改善箇所説明図 ①

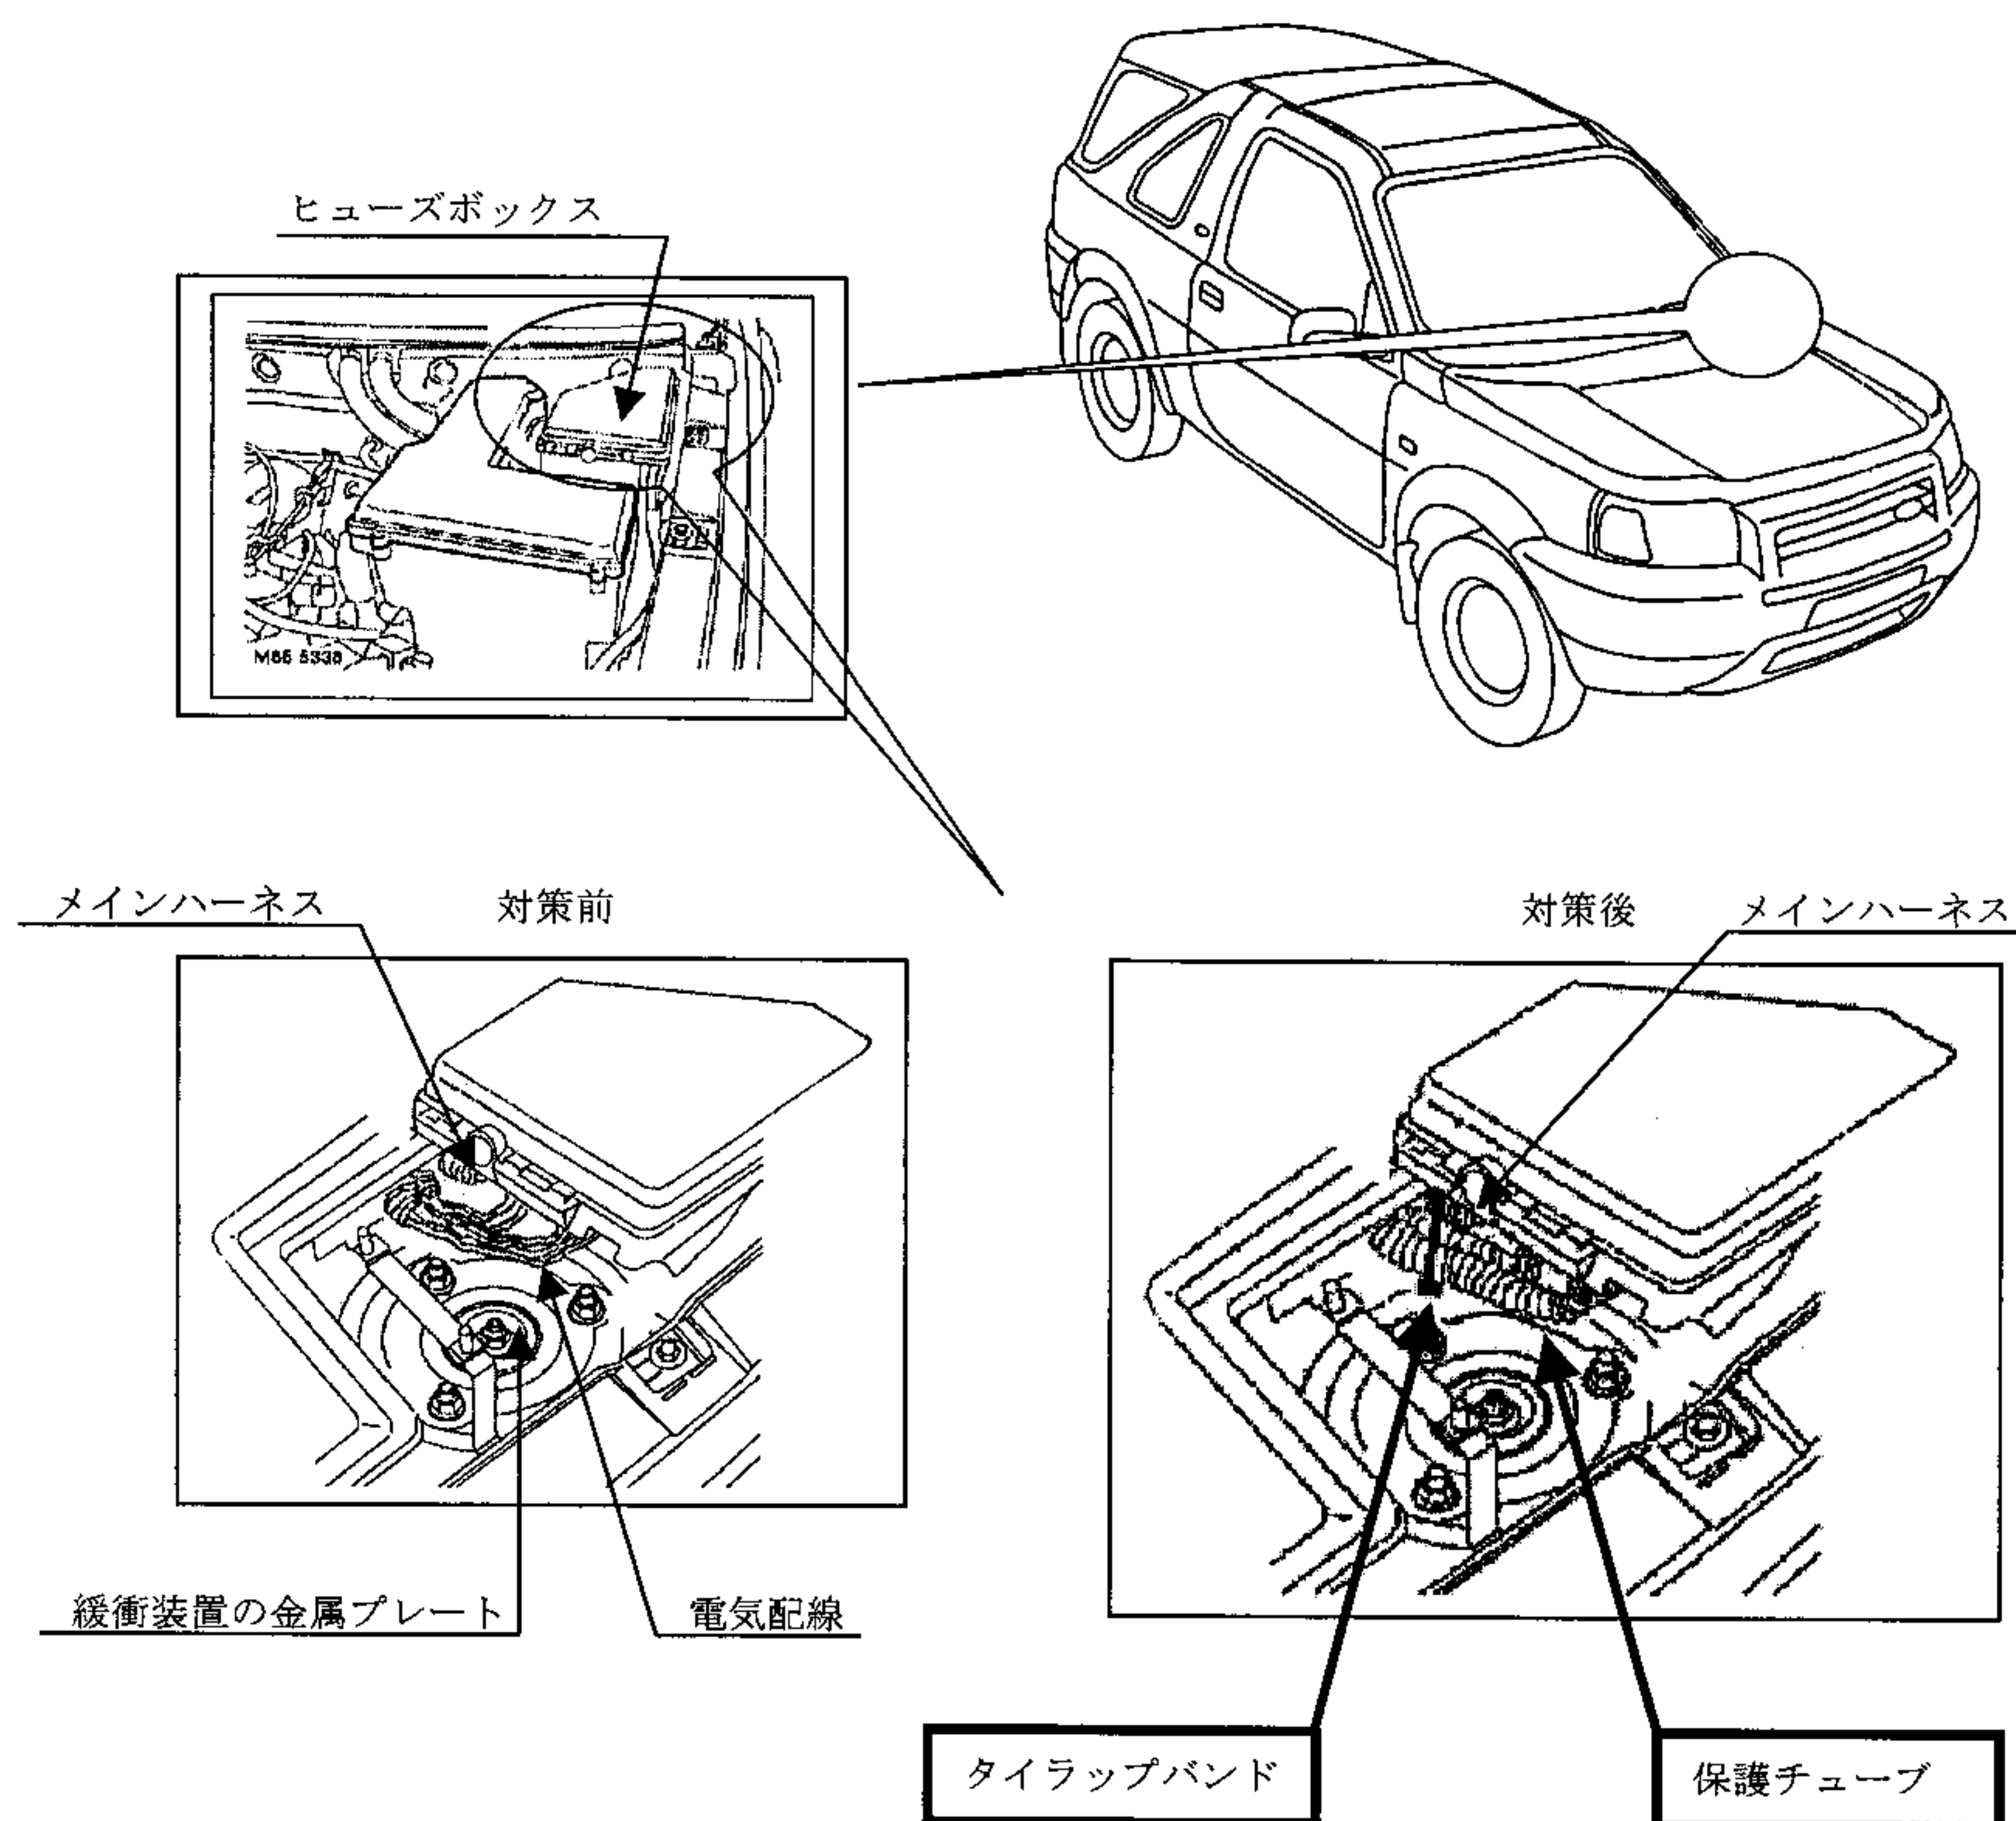
基準不適合発生箇所

電気装置において、エンジンルームヒューズボックス下部の電気配線の取回しが不適切なため、当該配線が左側緩衝装置と接触し、そのままの状態で使用を続けると、車体の振動により当該配線が損傷するものがあり、短絡によって前照灯が点灯しないか、警音器が作動しないか、又は原動機が停止して再始動できなくなるおそれがある。

改善内容

- ・全車両、当該電気配線を点検し、損傷状態に応じた修理を行うとともに保護チューブを取付ける。
- ・全車両、タイラップバンドを用いて当該電気配線をメインハーネスに固定する。
